東海第二発電所

標準応答スペクトルを考慮した地震動評価について
(コメント回答: 既往の地震動評価の
見直し要否に係る検討)

令和5年2月20日

審査会合コメントリスト(1/2)

■基準地震動Ss-31の見直し要否

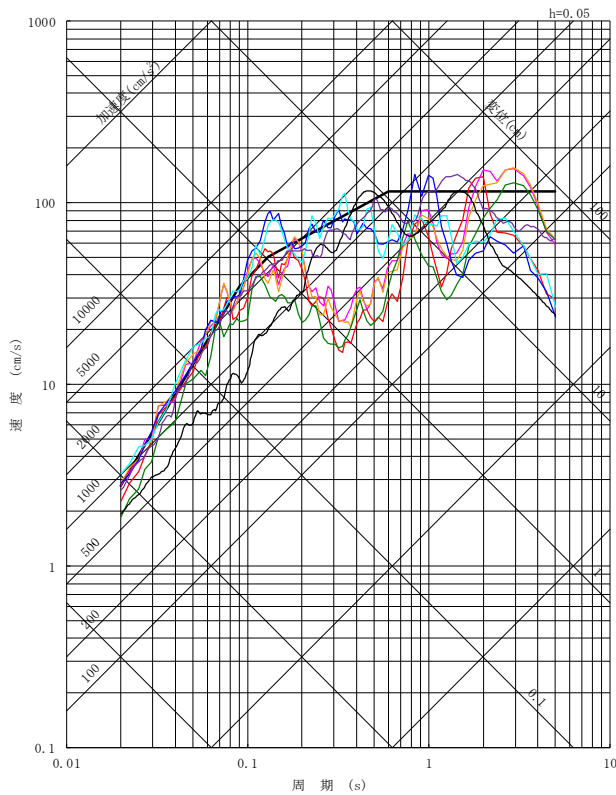
No.	日付	回次	内容	回答概要	該当箇所
2	令和4年 12月2日	第1097回 審査会合	<p>標準応答スペクトル用地盤モデルを用いた場合の留萌波に対する地震動評価結果に関しては、S_s-31を含め既存の全てのS_sを超えている周期帯がある。それでもなおS_s-31を見直し不要とする点について、根拠が十分でないため、合理的な説明を追加すること。</p> <p>.....</p> <p>地盤は1つであるところ、2つの地盤モデルを使い分ける合理的な説明が必要である。特に、標準応答スペクトル用地盤モデルの減衰定数について、最新の知見を反映した設定となっているという説明であるならば、留萌用地盤モデルに反映しなくてよい理由を説明すること。</p>	<ul style="list-style-type: none"> ・留萌用地盤モデルについては、留萌波の検討において、K-NET港町観測点の基盤相当面から解放基盤表面までの地盤増幅を検討する必要があり、検討対象範囲は、地盤速度が深度とともに漸増し速度コントラストの小さい新第三系内に留まることから、特に新第三系内における地震波の伝播特性に着目して物性値を設定している。 ・一方、標準応答スペクトル用地盤モデルについては、標準応答スペクトルに基づく検討において、地震基盤相当面から解放基盤表面までの地盤増幅を検討する必要があり、検討対象範囲は新第三系から先新第三系にわたり、速度コントラストの大きな境界を有することから、地震基盤相当面以深から解放基盤表面までの広範囲における地震波の伝播特性に着目して物性値を設定している。 ・上記のとおり、標準応答スペクトル用地盤モデルと留萌用地盤モデルとはモデル設定の着眼点が異なることから、それぞれの検討目的に応じて設定した地盤モデルを用いることが適切である。 ・従って、標準応答スペクトル用地盤モデルの減衰定数を留萌用地盤モデルに反映することは不要である。 ・また、留萌波の検討においては、地震動評価結果の大小に関わらず、その検討目的に応じて設定した留萌用地盤モデルを用いることが適切であり、S_s-31の見直しは不要である。 	<ul style="list-style-type: none"> ・P19～30 ・P75～83

- ・以上の整理結果を踏まえると、留萌波の地震動評価と標準応答スペクトルに基づく地震動評価では検討の着眼点が異なることから、地震動評価結果の大小に関わらず、検討目的に対応するよう留萌波の評価においては留萌用地盤モデルを用いることが適切である。
- ・従って、今回、標準応答スペクトルの取入れに伴い新たに地盤モデルを設定したとしても、留萌用地盤モデルを用いて策定した基準地震動Ss-31を見直す必要はない。

備考：参考に、標準応答スペクトル用地盤モデルを用いて留萌波の評価を行った場合の結果を補足説明資料③に示すが、留萌用地盤モデルによる評価結果とほぼ同等となることを確認している。

■ Ss-31(留萌波)のもとになった, 佐藤他(2013)に対しはぎとり解析の不確かさ等を考慮した地震動を標準応答スペクトル用地盤モデルに入力して解放基盤表面における地震動を評価する。

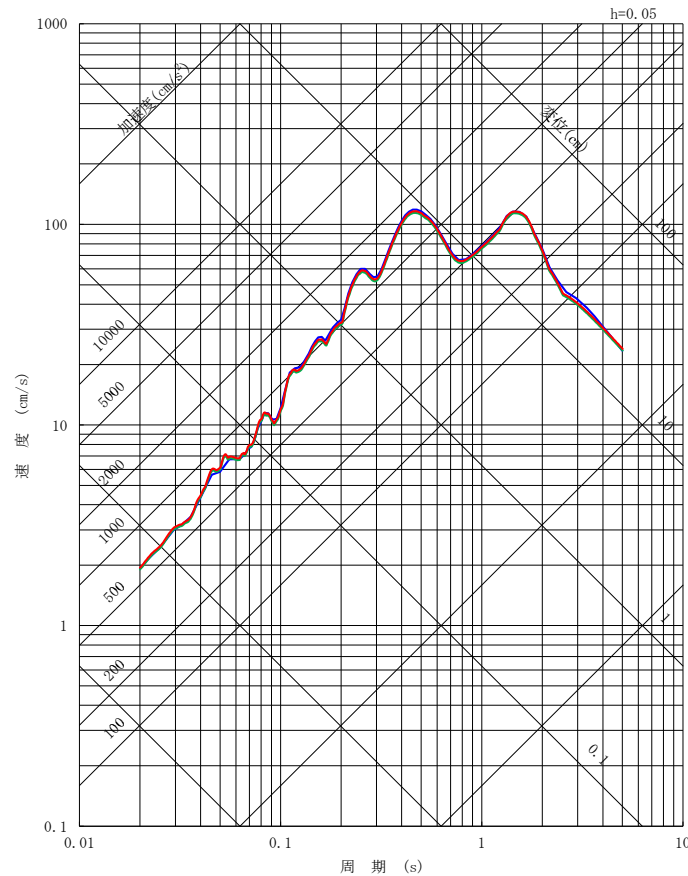
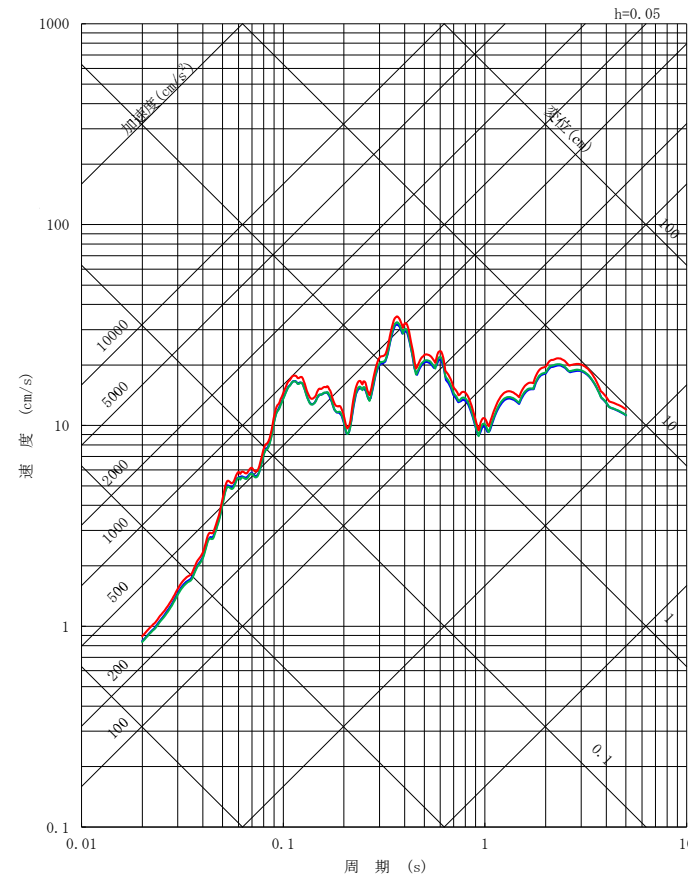
No.	日付	回次	内容	回答概要	該当箇所
1	令和4年 6月10日	第1053回 審査会合	<ul style="list-style-type: none"> 留萌波の検討については、検討に用いる地盤モデルの選定も含めて、基準地震動Ss-31の見直しの要否について検討すること。 その際、標準応答スペクトル用地盤モデルを用いた留萌波の検討については、標高-655mの位置のVsを947m/sとして評価した結果について提示した上で、どのような考え方で地震動を評価するのか説明すること。 	<ul style="list-style-type: none"> 留萌波の検討については、既許可審査における検討経緯を踏まえ、標準応答スペクトルの取入れに伴う基準地震動Ss-31(留萌波)の位置づけを整理した上で、基準地震動Ss-31の見直しの要否について検討している。 今回、標準応答スペクトルの取入れに伴い新たに地盤モデルを設定したとしても、既許可審査における留萌波の検討に用いた地盤モデル(留萌用地盤モデル)とは地盤モデル設定の着眼点が異なることから、留萌用地盤モデルを用いて策定した基準地震動Ss-31を見直す必要はない。 念のため、標準応答スペクトル用地盤モデルを用いて留萌波の評価を行った場合についても検討しているが、留萌用地盤モデルによる評価結果とほぼ同等となることを確認している。 	説明済

- Ss-31
- 佐藤他(2013)に対しはざとり解析の不確かさ等及び敷地の地盤特性を考慮した地震動(留萌用地盤モデルに入力)
- 参考検討結果①(佐藤他(2013)に対しはざとり解析の不確かさ等及び敷地の地盤特性を考慮した地震動(標準応答スペクトル用地盤モデルに入力(入力位置: V_s 938m/s層上面)))
